Ajustar bancada do banheiro

Conflito

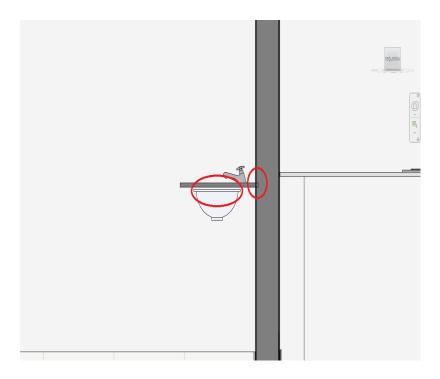
Bancada dentro das camadas da parede e verificar

também que a cuba está flutuando
